## Dodatek č. 5 (dále jen „dodatek“) ke Smlouvě o dílo

## **Průvodní list k změnovému listu č.5 – Snížení energetické náročnosti budov MPO**

### **Gorazdova 24, Dittrichova 21 Praha 2**

## **02: Podlahy ve stoupačkách, nová vrata do průjezdu.**

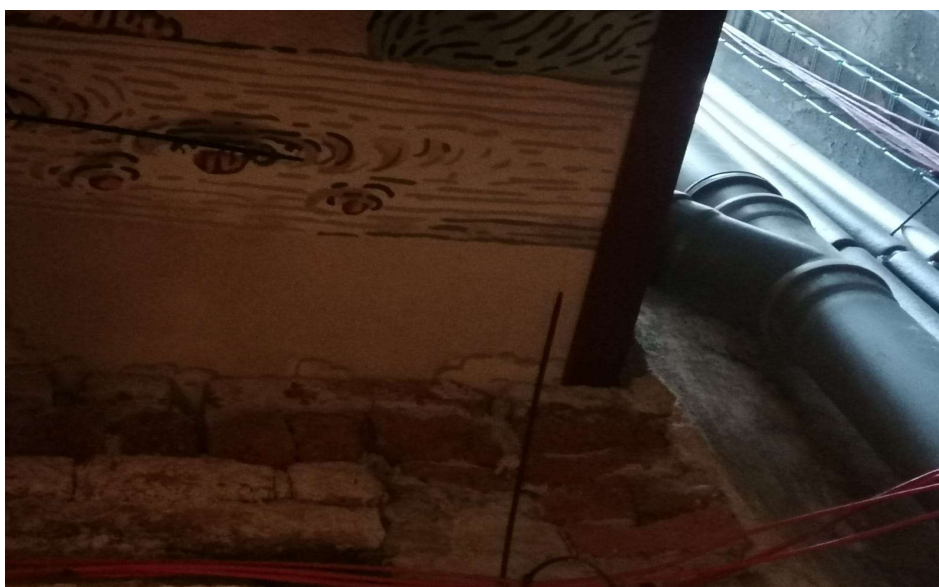
Při provádění bouracích prací a demontáži původního stoupacího potrubí vodovodních a kanalizačních rozvodů (S15,V12) v místnostech S114, S218, S317, S416 a S512 byl zjištěn havarijný stav kleneb a nosných prvků staticky nezajištěnými původními prostupy a úpravami. Po zhodnocení stavu AD s přizváním statika bylo rozhodnuto o zajištění nosných prvků ocelovými nosníky. Při provádění tohoto zajištění bylo odhaleno původní klenbové zdivo vykazující značnou degradaci a bylo tedy nutné v každém patře zdivo částečně rozebrat, včetně celé skladby podlahy, umístit do nově vybouraných kapes v obvodovém zdivu ocelové nosníky, podbednit a vylít železobetonovou desku. Tento havarijný stav nosných prvků a klenbového zdiva nebylo možné v době přípravy projektové dokumentace předvídat, neboť se jedná o místa, která byla do doby demontáže původních stropních konstrukcí zcela zakryta a prostupy, které narušují nosné prvky byly provedeny v průběhu předchozích let bez jakýchkoliv záznamů v dokumentaci objektu.

Při bližším ohledání vjezdových vrat do průjezdu objektu Dittrichova byla zjištěna značná poškození vrat a jejich uchycení. Tato poškození vznikla při provozu (průjezd je úzký a značně exponovaný) a po dopravní nehodě v ulici Resslova, v době po přípravě projektové dokumentace, zadavatel tedy nemohl tato poškození při přípravě zadávací dokumentace předvídat. Vrata jsou poškozená tak, že nedoléhají, zároveň je poškozené i jedno ze dvou táhel, která vrata pohybují. Vzhledem ke stáří pohonů, vrat a centrální ovládací jednotky (výroba použitého typu pohonu a centrální ovládací jednotky již byla ukončena) se jeví oprava nerentabilní. S ohledem k trvanlivosti a hardwarové i softwarové aktuálnosti nových prvků je ekonomičtější variantou výměna vrat, pohonů a centrální ovládací jednotky za nové.

Tyto postupy byly naceněny ve změnovém listu č.5, položkový rozpočet, list 02.

#### **05: Změny elektro.**

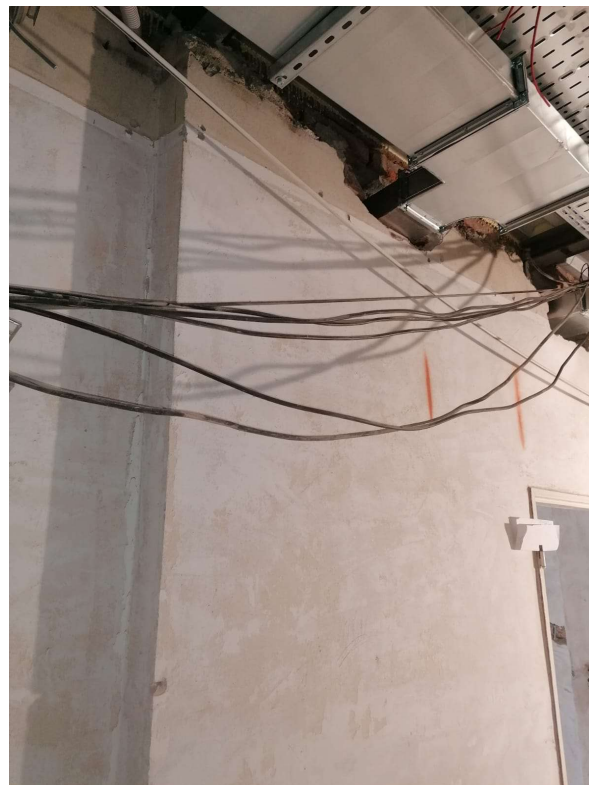
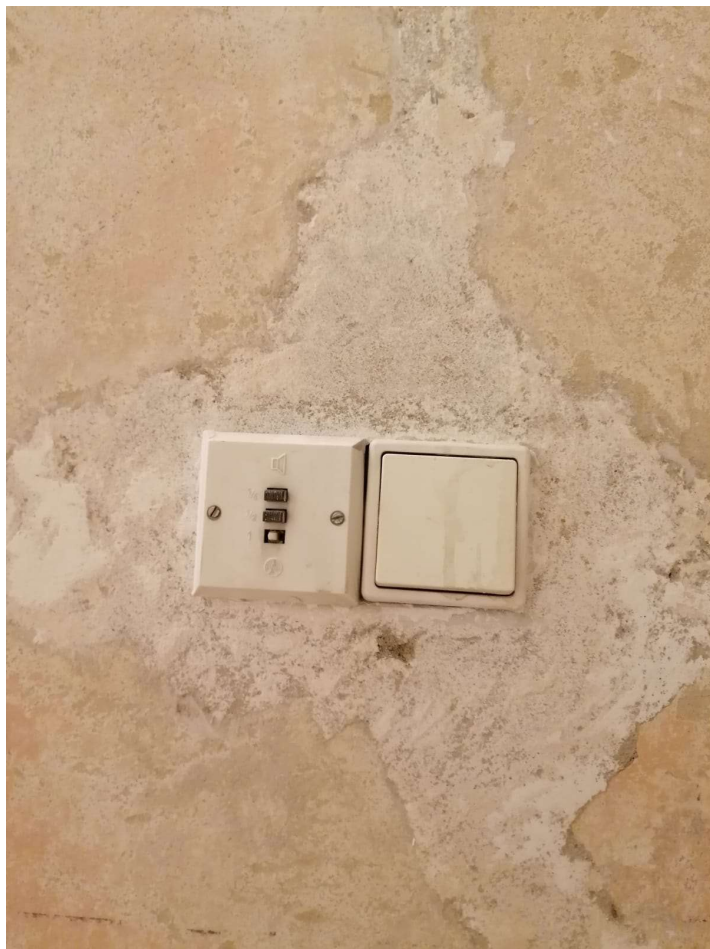
Po podpisu Dodatku č. 2 smlouvy o dílo, kterým se mimo jiné mění lhůta realizace etapy I, s důsledkem změny termínu zahájení realizace etapy II, Zhotovitel vyzval Objednatele k jednání o plnění jeho smluvní podmínky, že „při realizaci díla umožní pracovníkům Objednatele současně provádět výměnu horizontálních rozvodů elektroinstalace budovy Dittrichova a vytvoří mu k této činnosti přiměřené podmínky, zejména dohodou o termínu prací pro jednotlivá místa výměny.“ Cílem bylo vypracování koordinačního harmonogramu prací a potřebné spolupráce. Výsledkem zahájených jednání však bylo konstatování dohodnutého dodavatele výměny těchto rozvodů elektroinstalace, o nemožnosti dodržení dohodnutých termínů v rámci posunutého harmonogramu prací z důvodu kolize se smluvními závazky s jinými objednateli. Neprodleně proto bylo zahájeno jednání o provedení těchto dodávek a prací Zhotovitelem stavebních prací a vyžádáno zpracování rozpočtu realizace.

Nabídková cena na výměnu horizontálních rozvodů elektroinstalace budovy Dittrichova je vyčíslena ve změnovém listu č.5, položkový rozpočet list 05.

### **10: Nerealizované položky.**

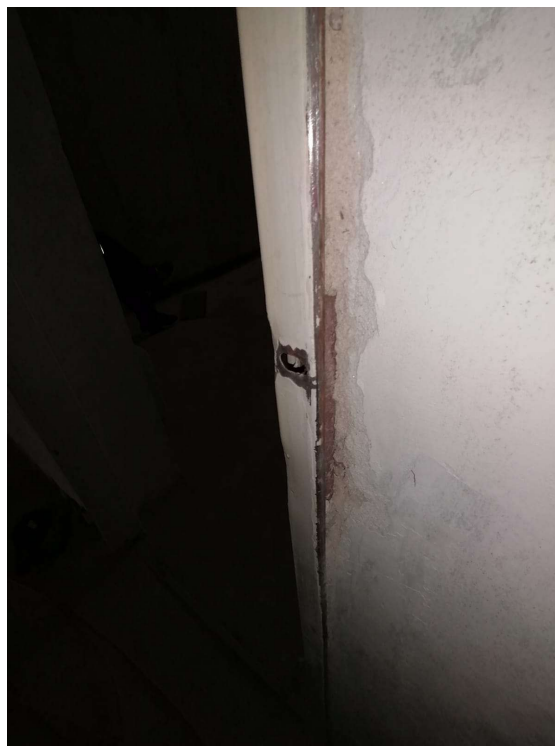
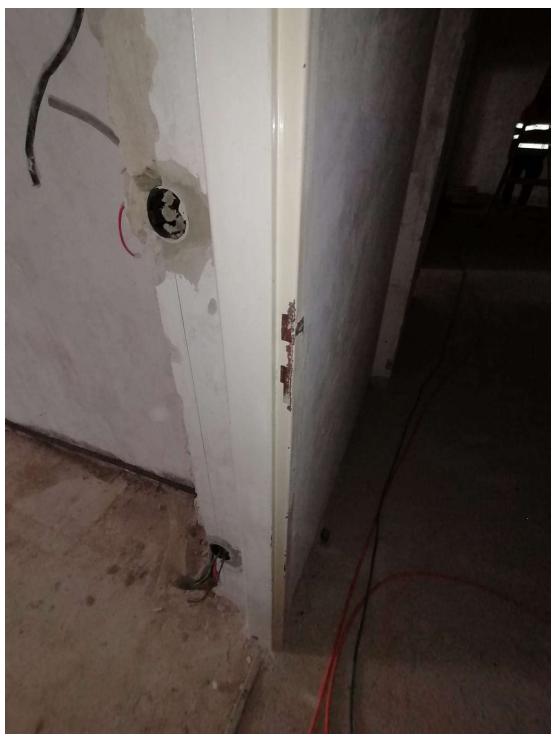
Z důvodu změny využití serverovny S008 v 1PP odpadá potřeba zajištění prostoru stabilním hasícím zařízením. Tato položka se tedy nebude realizovat.

Vzhledem k trasám vedení datových rozvodů na stěnách odpadá potřeba instalace zdvojených podlah v serverovnách v 6NP. Tato položka se tedy nebude realizovat.

Z důvodu úpravy umístění a rozmístění prvků recepce odpadá potřeba montáže okna O29 v recepci a u něj umístění plošiny na schodišti. Tyto položky se tedy nebudou realizovat.

Budoucí uživatel objektu Dittrichova nepožaduje instalaci mobilní akustické příčky v 4NP S302. Tato položka se tedy nebude realizovat.

Z důvodu změny pozice zateplení stěny u vstupního schodiště z exteriéru na interiér není nutné odstraňovat původní kamenný obklad a nahrazovat ho novým. Tato položka se tedy nebude realizovat.

Vzhledem k umístění kuchyňky v 3NP v prostoru S215 nepožaduje budoucí uživatel kuchyňku v S201. Tato položka se tedy nebude realizovat.

V návaznosti na změnu pol11 dochází k částečnému odpočtu položky „Odstranění nátěrů z kovových konstrukcí opálením-zárubně, repas dveří“.

Tyto rozdíly v položkovém rozpočtu oproti skutečnosti byly naceněny ve změnovém listu č.5. položkový rozpočet, list 10.
